تقرير لجنة الخبراء المعنية بنقل البضائع الخطرة وبالنظام المنسق
عالمياً لتصنيف المواد الكيميائية وتوسيمها عن دورتها السادسة

المرفق الثاني

تعديلات على الطبعة المنقحة الخامسة للتوصيات المتعلقة بنقل البضائع
الخطرة، دليل الاختبارات والمعايير (ST/SG/AC.10/11/Rev.5)

الشكل 34-3-2: لوحة الاختبار وسلك الإشعال

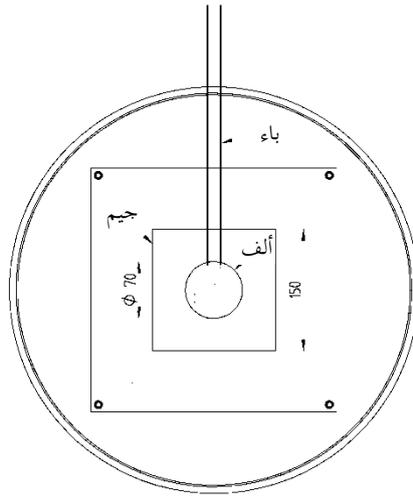
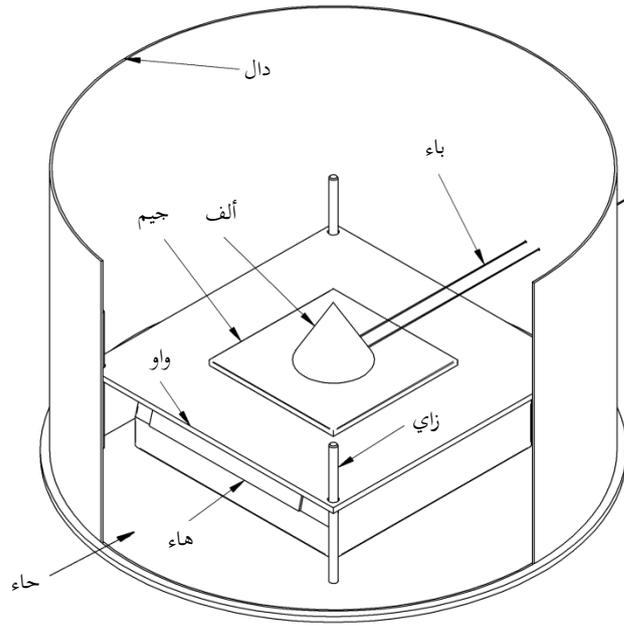
ويجب أن يُشكل السلك على النحو المبين في الشكل 34-4-3-2. ومن الأهمية بمكان أن تكون توصيلة الطاقة مع سلك التسخين على قدر من المرونة يكفي لتجنب أي تأثير على عمل الميزان بطريقة سليمة.

الشكل 34-3-1: مخطط شكل ترتيبات اختبار الأمم المتحدة 0.3

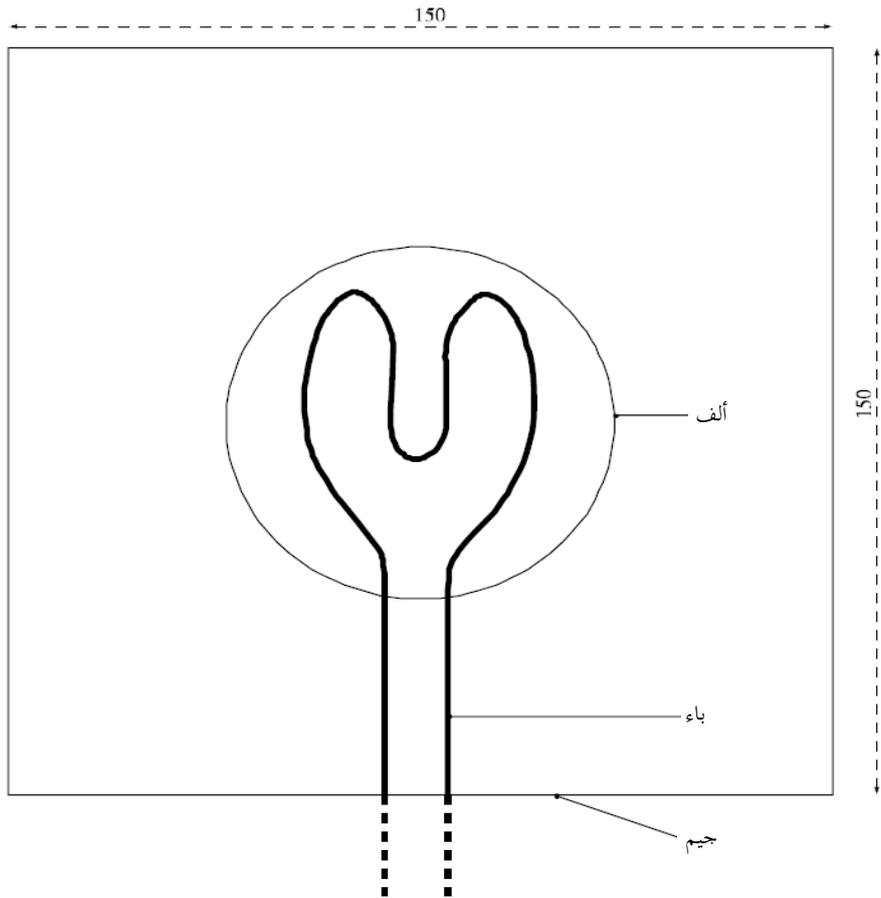
4-3-3-4-34-8 ولا بد من أن تكون الكومة المخروطية المحترقة موضوعة دائماً في مركز الميزان. ومن المهم أيضاً حماية الميزان من الحرارة والجسيمات المحترقة في أثناء الاختبار. ولتحقيق ذلك، يوصى بالخصائص العامة التالية (تشير الحروف بين الأقواس إلى الشكل 3-4-34-1):

(أ) تُستخدم لوحتان لضمان الثبات دائماً في على نفس المكان على الميزان ولحماية الميزان. وتكون لوحة القاعدة (حاء) أكبر من الميزان، وتكون مصنوعة من مادة صلبة. ويوصى باستخدام بعض المنظّمات المركبة على الجانب السفلي من اللوحة لتقليل الاهتزازات الصادرة عن الوسط. ويُبَنَّت من قضيبين إلى 4 قضبان توجيه حديدية (زاي) على اللوحة السفلية كما هو مبين في الشكل 1-3-4-34-34. لضمان ثبات لوحة التثبيت (واو) ولوحة الاختبار (جيم) في نفس المكان دائماً على الميزان في أثناء الاختبار. ويجب أن تكون لوحة القاعدة على قدر من الصلابة يكفي لجعل قضبان توجيه دائماً في وضع ثابت (كأن تكون من صلب سمكه 4 مم أو من متعدد الأمد سمكه 16 مم). ويجب أن يكون الميزان موضوعاً دائماً في نفس الوضع المركزي على لوحة القاعدة؛

(ب) وتكون لوحة التثبيت (واو) مصنوعة من مادة مقاومة للحرارة وضعيفة توصيل الحرارة، مماثلة في خواصها للوحة الاختبار (انظر 4-3-3-4-34-4). ويجب أن تكون الثقوب المثقوبة في لوحة التثبيت من أجل القضبان أوسع من القضبان نفسها بحوالي 8 مم؛

(ج) ويجب أن تكون القضبان مثبتة دائماً في مركز الثقوب لمنع أي تلامس بين لوحة التثبيت (واو) والقضبان، حتى لا يتأثر عمل الميزان. ويجب تثبيت بعض العلامات المرجعية على لوحة التثبيت (واو) لتثبيت لوحة الاختبار (جيم) في المكان الصحيح في مركز الميزان؛
